### **Bilag 3**

### **Hvidbog - Henvendelser i forbindelse med forudgående offentlighed for et byudviklingsområde ved Krimsvvej**

Sagsnr. CBU  
2007-105170

21. DECEMBER, VINTERTID

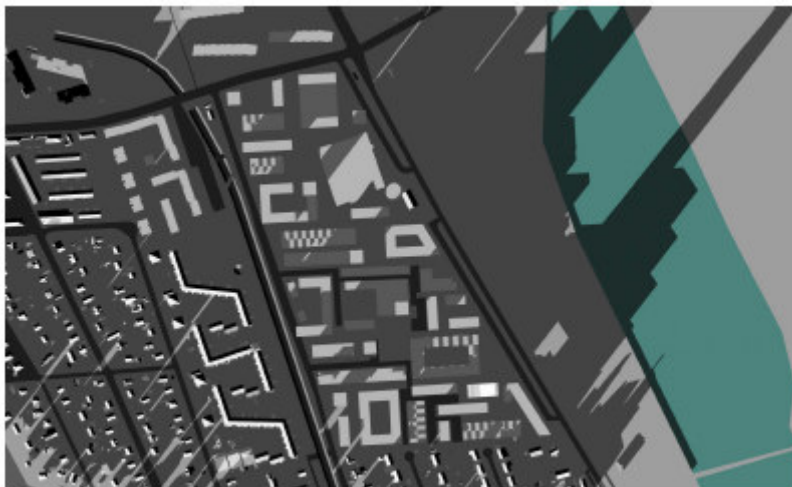
Man finder skyggediagrammerne intetsigende. Man mangler diagram i vinterhalvåret. Amager Strandparks Venner nævner, at slagskygger ifølge Planetariet kan blive over 400 m lange en aften sidst i august. Højhusene vil skabe voldsomme kastevinde med placeringen på et begrænset område. Amager Strandparks Venner kan desuden ikke finde klimadagsordenen i helhedsplanen.

Forvaltningen har ikke medtaget skyggediagrammer for vintersolhverv i startredegerørelsen, da der som oftest er gråt og overskyet om vinteren. Desuden vil selv små bygninger og beplantning trække så lange skygger, at det meste af et byområde vil ligge i skygge på givne tidspunkter. Vi har på foranledning af reaktionen imidlertid udarbejdet nedenfor viste skyggediagrammer for vintersolhverv.

Forvaltningen har ikke modtaget de omtalte skyggediagrammer fra Planetarieret. Der vil på et tidspunkt i løbet af aftenen og morgenen på alle årstider falde lange skygger fra højhusene. Ved solopgang og solnedgang vil skyggerne fra enhver etagebebyggelse blive mere end 400 m lange, i princippet er skygger uendeligt lange umiddelbart efter solopgang og før solnedgang.

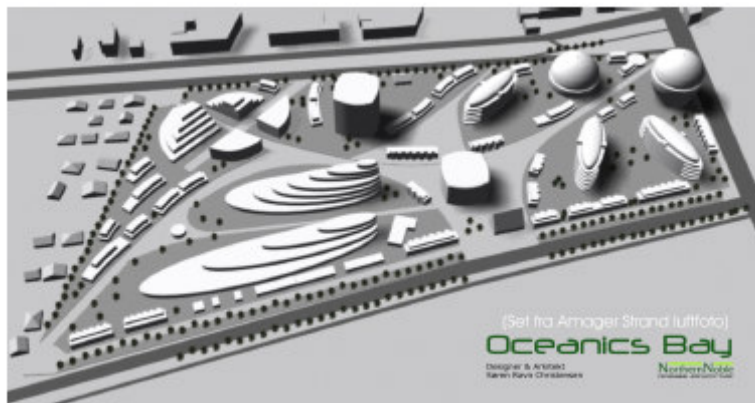
Northern Noble har lavet et alternativt forslag:

Den viste bebyggelsesplan er ikke tilpasset en situation, hvor der sker en trinvis udskiftning og delvis bevaring af eksisterende bygninger, der er egnede til en anden anvendelse og vil være et aktiv for oplevelsen af, at der er tale om et eksisterende industriområde, der overgår til en anden anvendelse. Ud over krudtmagasinet og to bevaringsværdige bygninger er der ikke hensyn at bevare eksisterende strukturer. Der tages heller ikke udgangspunkt i slanke højhuse, som der lægges op til i oplæg til en højhusstrategi.
